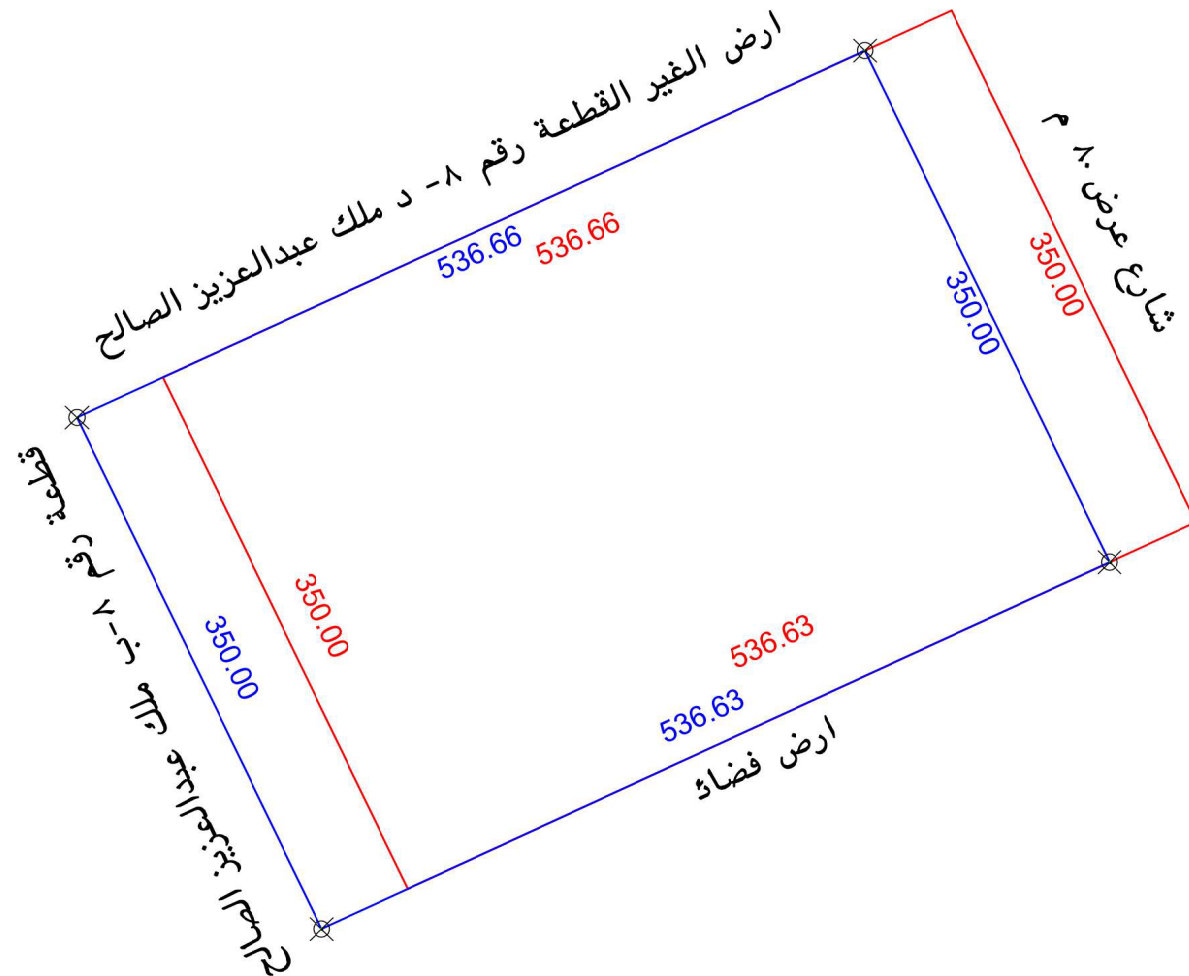
- عند رسم الصك حسب الكروكي المرسل بالمعنة يكون الشارع الشرقي يقطع قطعة الارض ● يوجد اختلاف في الحدود الصك عن الطليعة وكذلك المساحة
-
- تم الوقوف على الموقع بنظرا على ارشاد الكروكي المرسل بالمعنة ● الموقع عبارة عن ارض فضاء
- يتحمل المكتب المسؤولية عن صحة ما ورد في مخطط الزحف المساحي من حدود واطوال ومساحة وحدائبات
- موظف التحالف تمنع عن الالماضة على اقرار صحة الموقع ● حاسبيا حسب اطوال الصك ذكرت المساحة خطأ
- حد الصك**
- حد الطليعة**

U		نص	الاسطة
✓			هل الصك مطابق للرفع المساحي
	✓		هل تم ذكر جميع الاختلافات في الرفع المساحي
	✓		هل تم تطبيق جميع التعليمات الصادرة من المركز في الرفع المساحي
✓			هل تم توقيع وارفاق اقرار على صحة الموقع
✓			هل يوجد تداخل في الاصل او اجزاء مشتركة ظاهريا
			هل يوجد شوارع مختزنة على الاصل في المخطط والمستكشف الجغرافي
			او الطبيعة ولم يتم ذكره في الصك
	✓		هل تم ذكر المرجع المعتمد عليه في الاستدلال على استخدام المقار
الملاحظات			
عند رسم الصك حسب الكروكي المرسل بالمعممة يكون الشارع الشرقي يقطع قطعة الارض تم الوقوف على الموقع بنما على ارشاد الكروكي المرسل بالمعممة موظف التحالف تمتع عن الضياء على اقرار صحة الموقع حسابيا حسب اطوال الصك ذكرت المساحة خطأ يوجد اختلاف في الحدود الصك عن الطبيعة وكذلك المساحة
